Avviso di sicurezza sul campo

FA 2021-010-002-LUL-001

Oggetto: Assenza di rivestimento isolante su Liko M220 e M230, che causa usura e potenziali cadute.

Nome commerciale del prodotto interessato: Liko M220, Liko M230

Figura 1: meccanismo e parti del bilancino dei modelli M220/M230. Il rivestimento isolante è evidenziato in rosso.

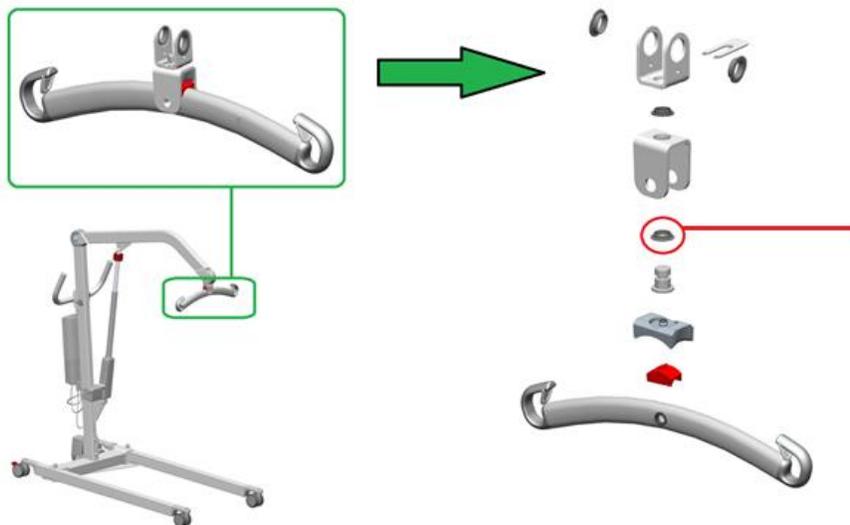
Il bilancino del sollevatore mobile Liko M220 e M230 è tenuto in posizione sul braccio sollevatore con una staffa ad U, vedere fig. 1. I due fori sulla staffa sono uniti da un bullone e una piastra di bloccaggio, che permette la rotazione del bilancino.

L'indagine di Hillrom ha determinato che la causa del distaccamento del bilancino è da individuarsi nell'usura dell'attacco dello stesso a causa del mancato inserimento di rivestimento isolante plastico (vedere contrassegni rossi in fig. 1) nel gruppo durante la produzione del dispositivo. È stato determinato che il gruppo di questo dispositivo in cui il rivestimento isolante plastico potrebbe essere assente riguarda i dispositivi prodotti tra il 27/12/2016 e il 01/09/2021.

dopo la ricezione del modulo di risposta che identifica i dispositivi potenzialmente coinvolti, Hillrom o un distributore / rappresentante ufficiale di Hillrom vi contatteranno per organizzare l'ispezione del dispositivo e verificare la presenza del rivestimento. Se l'assenza del rivestimento sarà confermata, provvederemo a installare un bilancino sostitutivo dotato di rivestimento.
